発電用原子炉施設に係る特定機器の設計の 型式証明申請

設置許可基準規則への適合性について (コメント回答)

2023.6.30
日立造船株式会社

例：側部中性子遮蔽材（中央部）の温度履歴設定

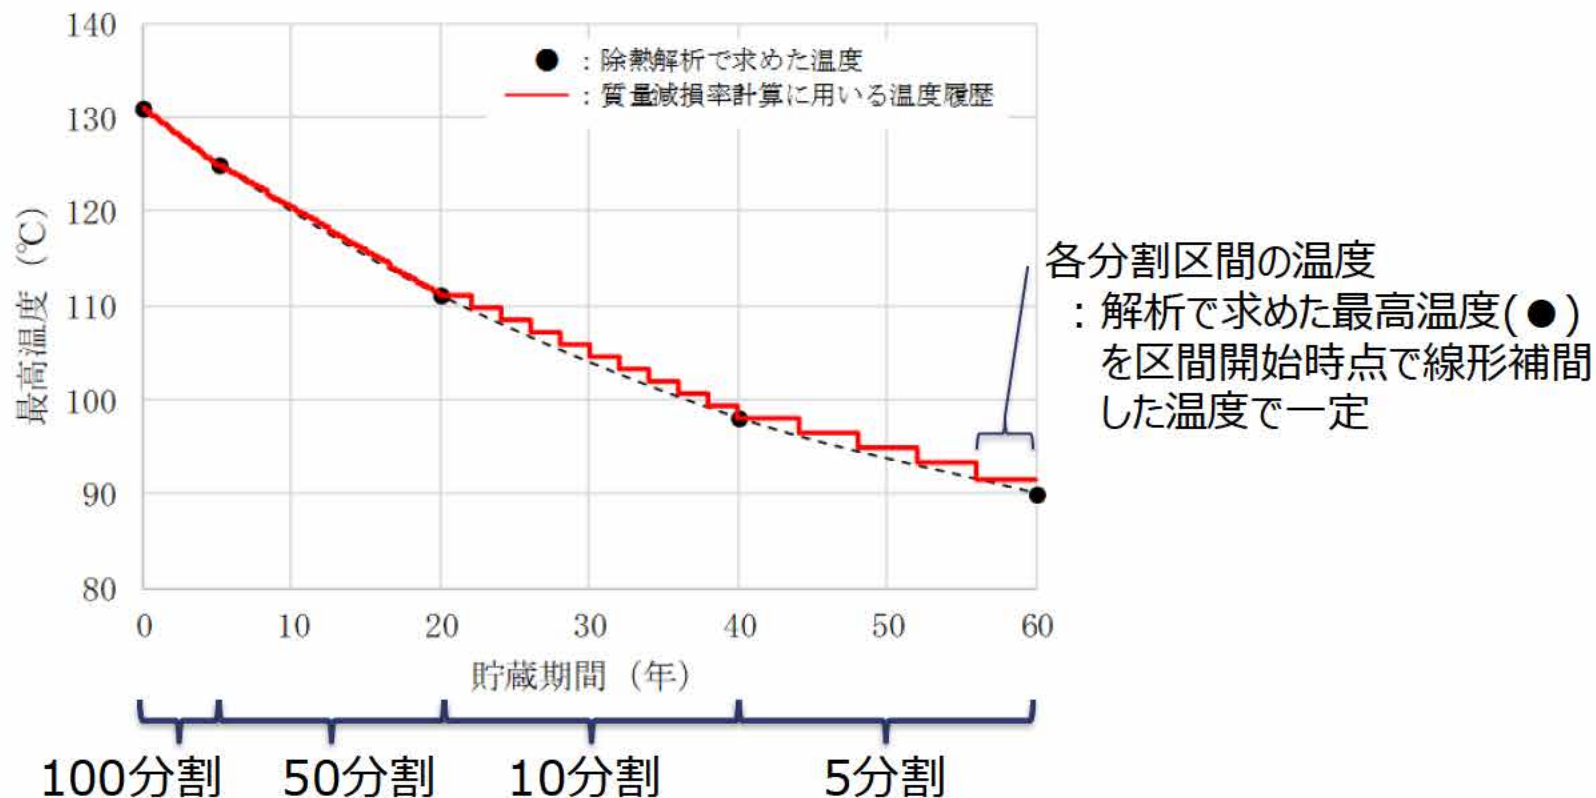
中性子遮蔽材の質量減損について、設定した温度の根拠と、具体的な温度の考慮の仕方を説明すること。

貯蔵期間中の中性子遮蔽材の温度を時間区分して階段状に温度低下するものとし、貯蔵期間中の最高温度を常に上回る温度履歴を設定している。

具体的には、貯蔵期間0～5年は100分割、5～20年は50分割、20～40年は10分割、40～60年は5分割とし、

各分割区間の温度を、貯蔵期間(0、5、20、40、60年)に応じた最高温度を、区間開始時点で線形補間した温度で一定としている。

（温度履歴の設定例をP.24に示す。）

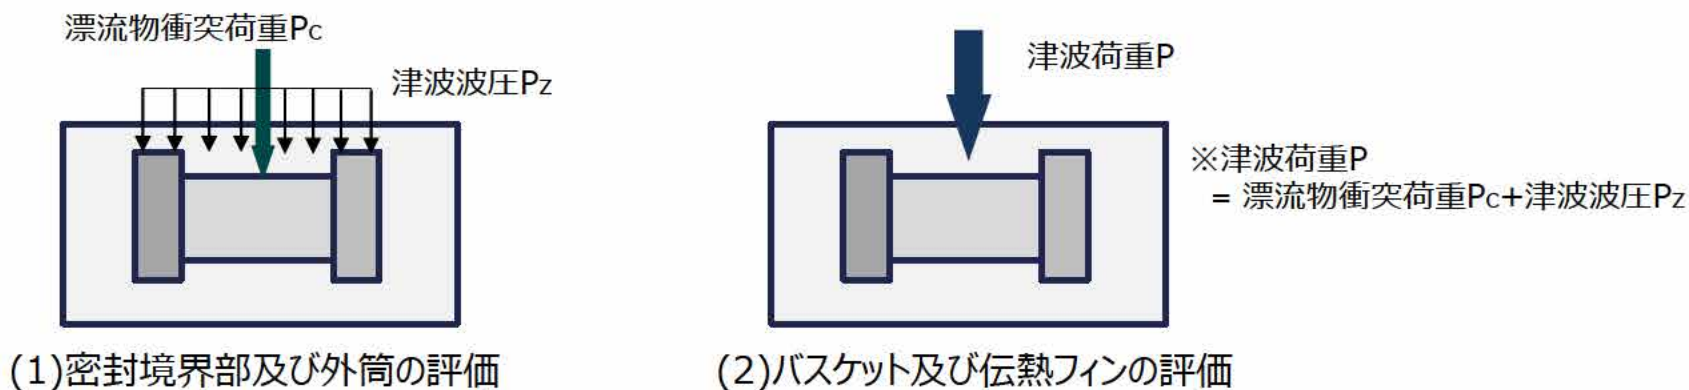
津波荷重の荷重条件について、津波波圧と漂流物衝突荷重をそれぞれ作用させるとあるが、同時なのか別々なのか不明瞭であるので、説明内容を見直すこと。

津波荷重の荷重条件としては、等分布荷重である津波波圧と集中荷重である漂流物衝突荷重の両方を同時に、キャスクへ作用させる。キャスク各部の評価では津波波圧と漂流物衝突荷重の作用方法が2パターンある。

(1)密封境界部及び外筒：津波波圧と漂流物衝突荷重を別々の荷重として、同時にキャスクに作用させる。

(2)バスケット及び伝熱フィン：津波波圧と漂流物衝突荷重を合成した津波荷重をキャスクに作用させる。

このうち(1)の説明において、(2)の説明と区別するため、「津波波圧と漂流物衝突荷重をそれぞれ作用させる」という表現をしていたが、これが津波波圧と漂流物衝突荷重で別々の評価を行っているという誤解を招く恐れがあることから「津波波圧と漂流物衝突荷重を同時に作用させる」という記載に見直すこととする。

※上図に、径方向（キャスク側部）から作用する荷重条件を例として示す。
